**SOPRINTENDENZA SPECIALE PER IL PIANO NAZIONALE
DI RIPRESA E RESILIENZA**

Oggetto: **[ID_VIP: 9507] ASCOLI SATRIANO (FG):** Progetto di un impianto agrivoltaico denominato “Agro PV-Piscitelli” della potenza di 39,967 MW e delle relative opere di connessione alla RTN, da realizzarsi nel Comune di Ascoli Satriano (FG).
Proponente: GREEN GENIUS ITALY UTILITY 6 SRL

Procedura di Valutazione di Impatto Ambientale ai sensi dell'art. 23 del D.Lgs. 152/2006
Parere tecnico istruttorio della Soprintendenza speciale per il PNRR

Elaborazione cartografica GIS a cura della SS PNRR (*buffer* di 3 km)

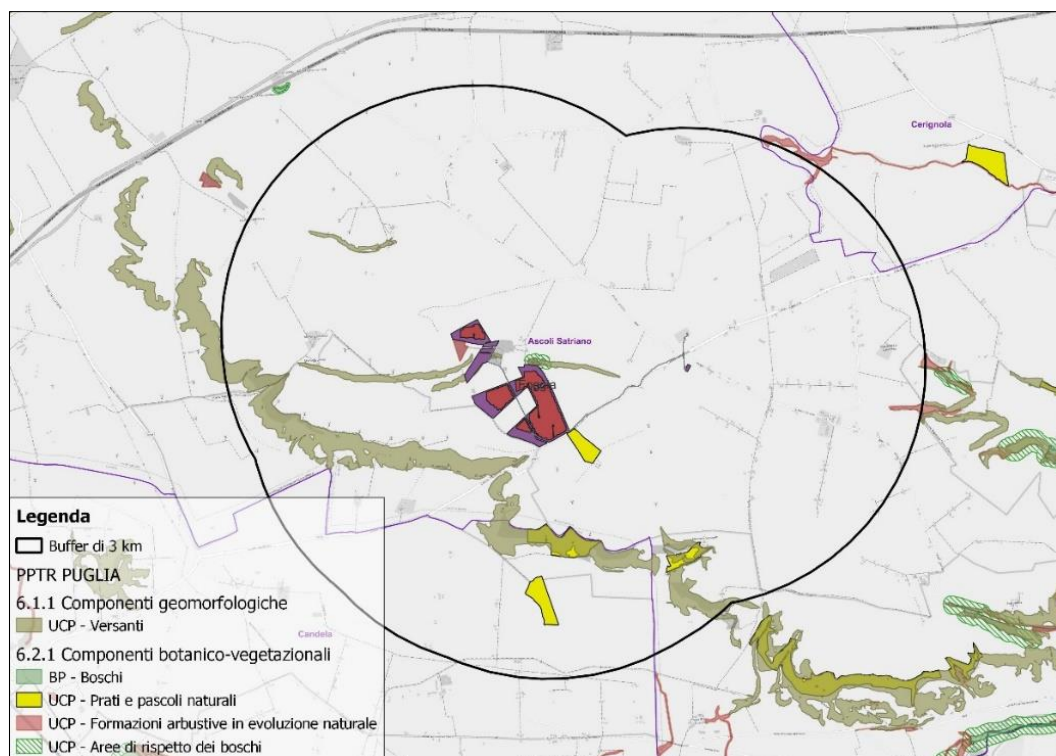
Si segnala che, così come visibile dalla cartografia di seguito riportata, talune aree del campo agrivoltaico presentano **distanze molto ridotte** con aree soggette a vincolo idrogeologico.

Elaborazione cartografica GIS a cura della SS PNRR (*buffer di 3 km*)

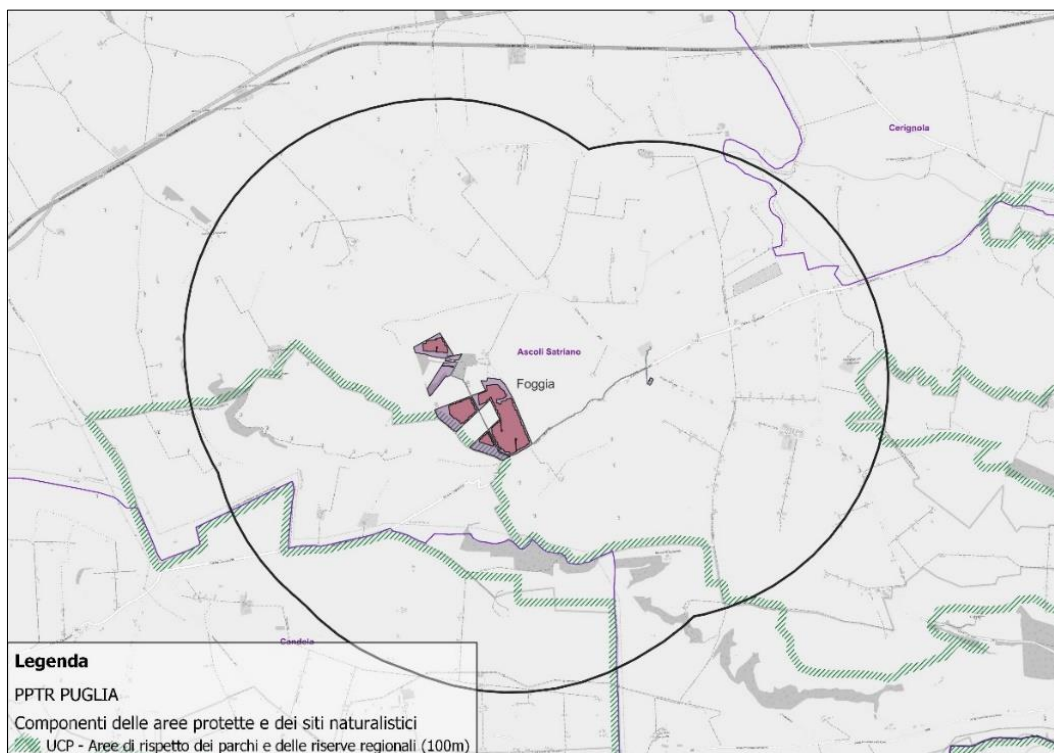
Si segnala che, così come visibile dalla cartografia di seguito riportata, alcune aree del campo agrivoltaico di progetto presentano **distanze molto ridotte e interferenze dirette** con i beni appartenenti alle sopracitate componenti “geomorfologiche” e “botanico-vegetazionali”.

Elaborazione cartografica GIS a cura della SS PNRR (*buffer di 3 km*)

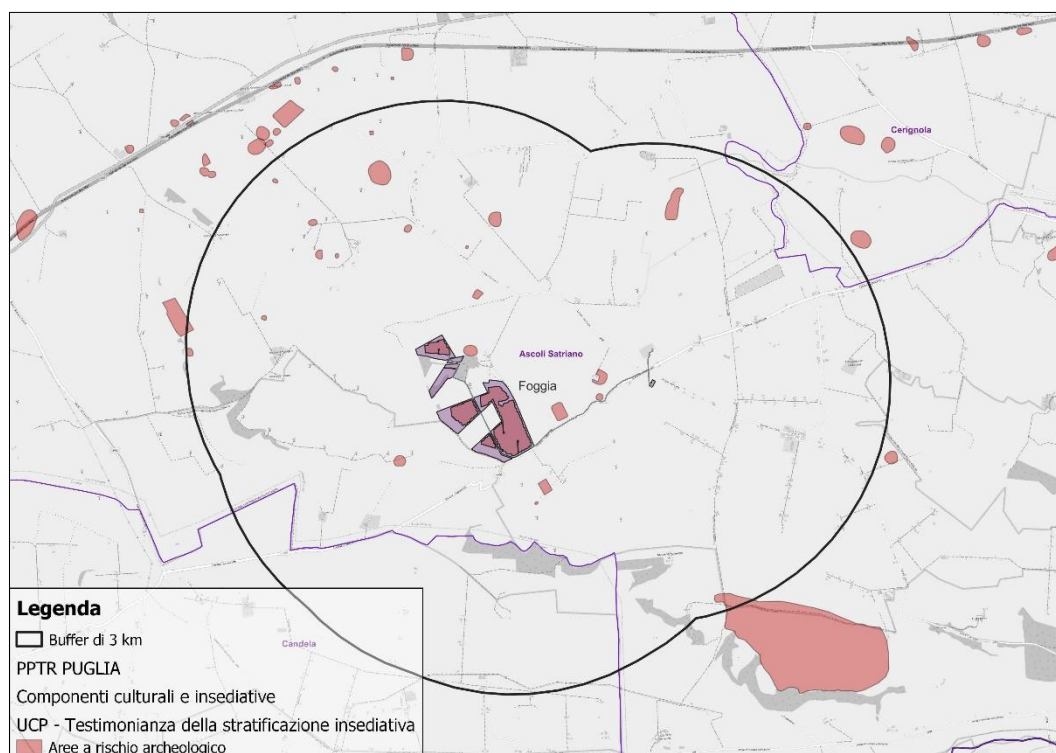
- Le opere di connessione alla RTN **interferiscono direttamente** con un tratto del Regio Tratturello Foggia-Ascoli-Lavello, attraversandolo con sovrapposizione per circa 170 m, e con la relativa area di rispetto;

Inoltre, l'area buffer dell'impianto in oggetto è attraversata, nella **zona est**, da un tratto del Regio Tratturello Foggia-Ortona-Lavello e, nella **zona nord-est**, da un tratto del Tratturello Stornata-Lavello;

Elaborazione cartografica GIS a cura della SS PNRR (*buffer di 3 km*)

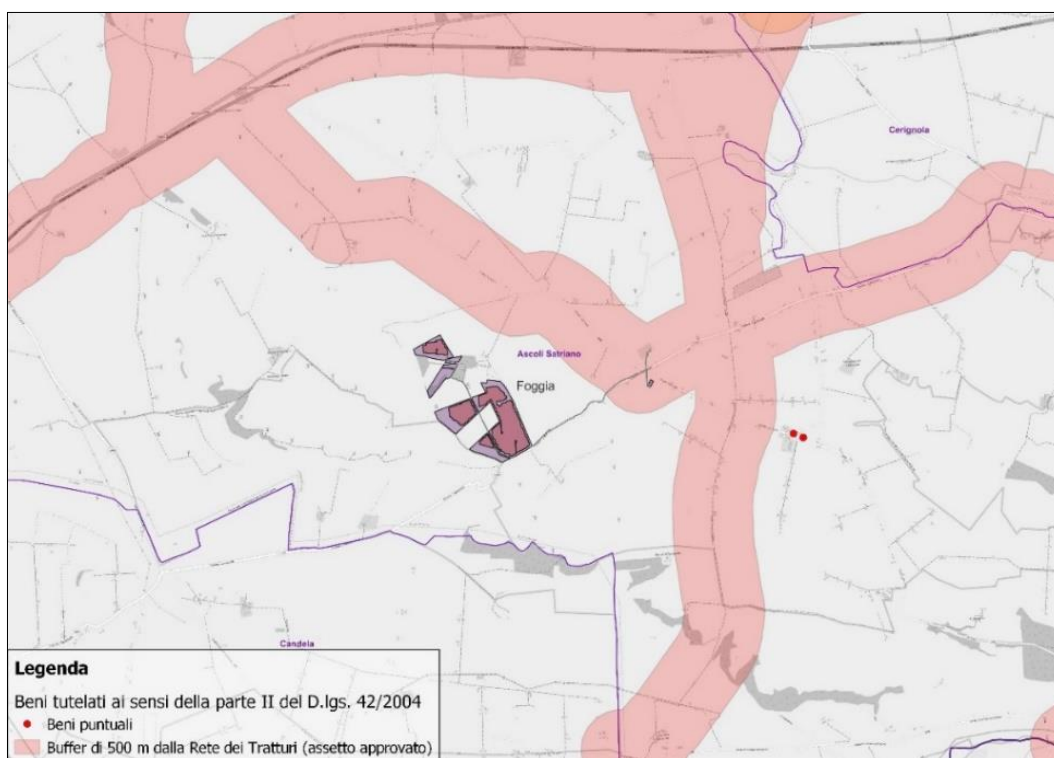
Si segnala che, così come visibile dalla cartografia di seguito riportata, alcune aree del campo agrivoltaico di progetto presentano **distanze molto ridotte** con i beni appartenenti alla sopracitata categoria “aree a rischio archeologico”.

Stralcio cartografico con rappresentazione degli impianti FER realizzati, autorizzati o in fase di autorizzazione ricompresi nell'Area Vasta di Indagine. Elaborazione a cura della SS PNRR (*buffer di 3 km*)

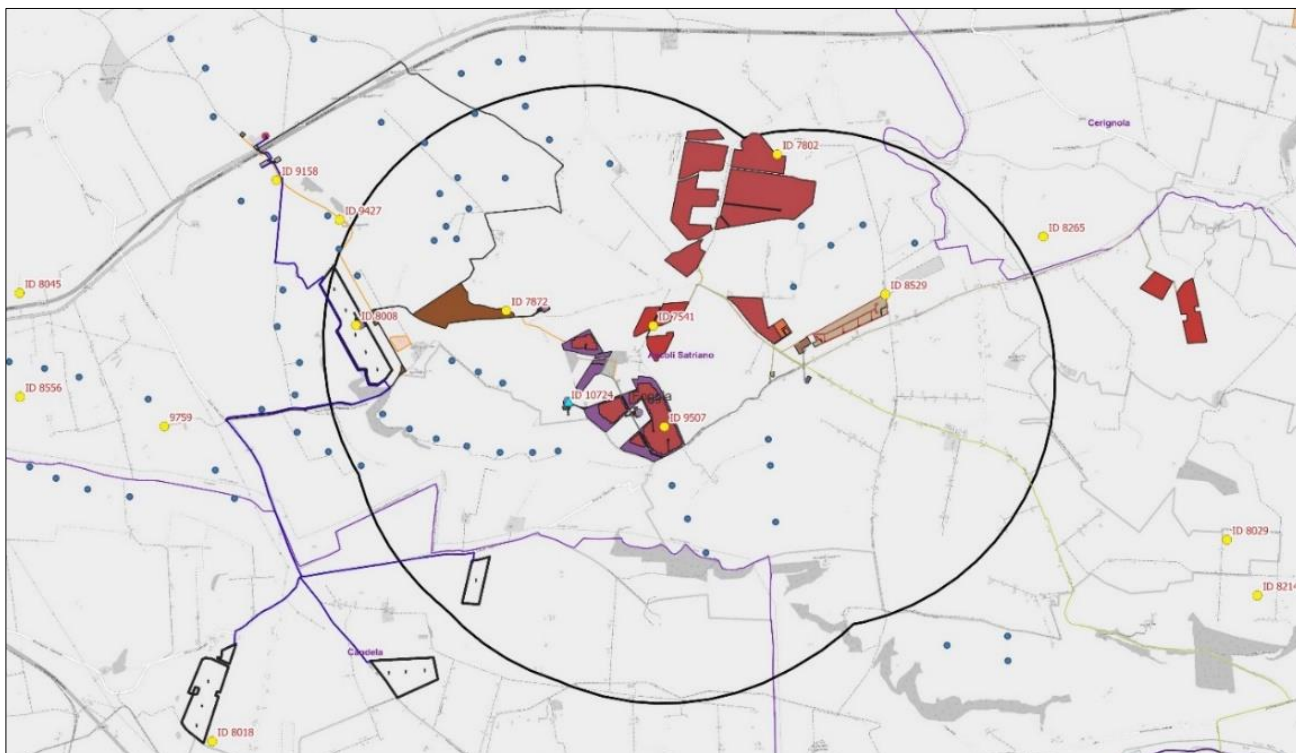
CONSIDERATO che questa Soprintendenza speciale per il PNRR ha prodotto una propria elaborazione cartografica al fine di evidenziare chiaramente il **notevole numero di impianti FER** (valutati allo stato attuale, anche le categorie di impianti già realizzati, in corso di realizzazione, approvati ma non ancora realizzati, nonché quelli per i quali è ancora in corso l'istruttoria per l'acquisizione delle relative autorizzazioni), **presenti nell'Area Vasta di Indagine e nel territorio circostante l'impianto in esame** e che, qualora venissero realizzati, determinerebbero un peggioramento in termini di sottrazione di suolo agricolo e di trasformazione del territorio.

Sebbene alcuni di questi impianti siano in corso di autorizzazione e dunque non sia possibile, allo stato attuale, prevederne i tempi di definizione e il relativo esito, si ritiene fondamentale garantire che la valutazione di interventi ricadenti nel medesimo territorio e, quindi, potenzialmente confliggenti, sia effettuata preliminarmente, onde evitare non solo ripercussioni negative sul paesaggio e sull'ambiente, ma anche complicazioni nelle fasi autorizzatorie delle opere e inevitabili contenziosi tra le varie società proponenti.

Punto di ripresa B - A16 - Regio Tratturello Candela Montegentile

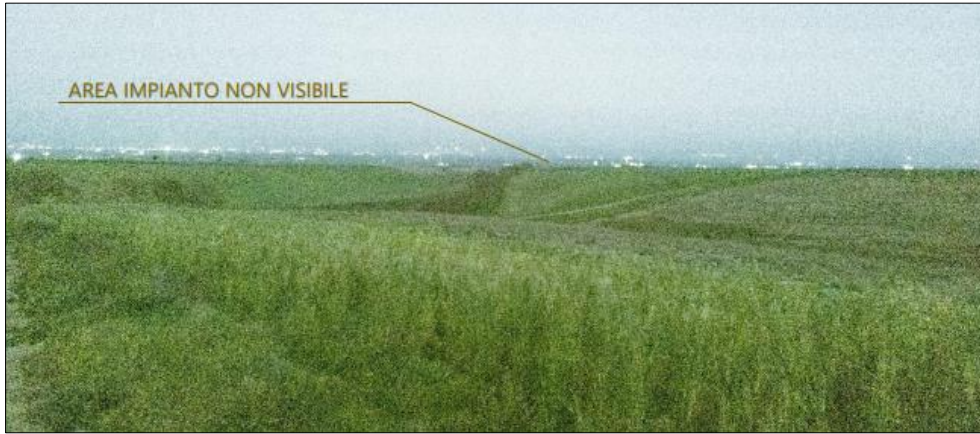
- f) le fotosimulazioni rappresentanti i punti di ripresa B ed L, localizzati rispettivamente in prossimità del Regio Tratturello Candela Montegentile, bene sottoposto a tutela ai sensi della parte seconda del D.Lgs 42/2004, e in un'area ricadente all'interno del Parco naturale regionale *Fiume Ofanto*, bene sottoposto a tutela ai sensi della parte terza del D.Lgs 42/2004, non

rispondono ai requisiti richiesti da questa Amministrazione, dal momento che la piena percezione del paesaggio appare impedita da ostacoli visivi, quali alberi ed altri elementi vegetali a medio ed alto fusto;

Punto di ripresa D - Parco Naturale Regionale: Fiume Ofanto

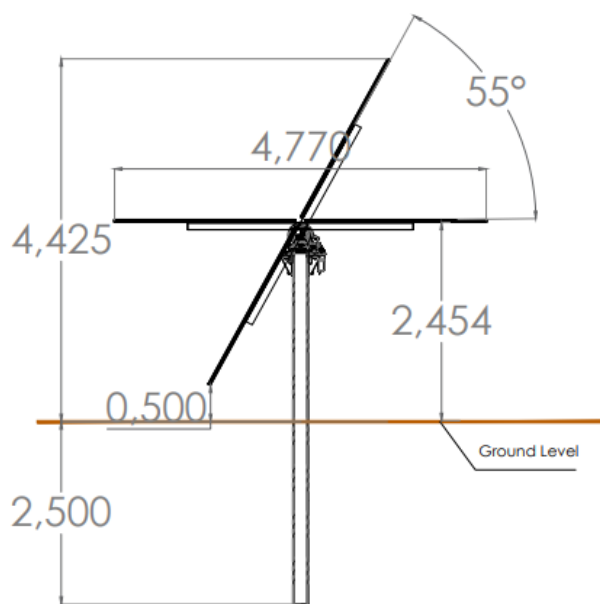
- g) la bassa qualità della fotosimulazione rappresentante il punto di ripresa D non consente di valutare l'impatto percepito dal Parco naturale regionale *Fiume Ofanto*;
- h) le condizioni di visibilità riprodotte nella fotosimulazione rappresentante il punto di ripresa F, viziate da foschia e condizioni di luminosità poco favorevoli alla lettura del contesto, non risultano adeguate e non consentono di valutare l'impatto percepito dal Regio Tratturello Foggia-Ascoli-Lavello, bene sottoposto a tutela ai sensi della parte seconda del D.Lgs 42/2004;

Rappresentazione del verde perimetrale previsto dalle opere di mitigazione (cfr. elaborato SV634-V.03c SIA Progettuale)

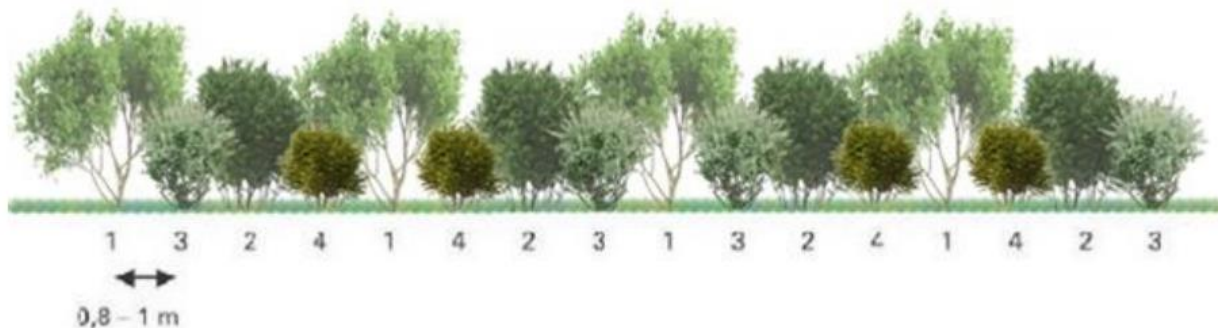
RITENUTO che “la fascia ecotonale occuperà una superficie di 10.590,77 mq e sarà realizzata con una piantumazione continua di specie autoctone quali alaterno, biancospino, prugnolo selvatico e viburno di altezza variabile tra 1 e 3 metri”, oltre a non costituire una effettiva riduzione dell'impatto paesaggistico determinato dalla realizzazione dell'impianto di progetto, data l'altezza massima dei moduli fotovoltaici di circa 4,5 m, ne segnala la presenza con elementi estranei all'attuale contesto paesaggistico, caratterizzato prevalentemente da coltivazioni basse destinate a seminativo e da rare alberature spontanee, che perlopiù non assumono forme lineari come quelle proposte dalle opere di mitigazione.
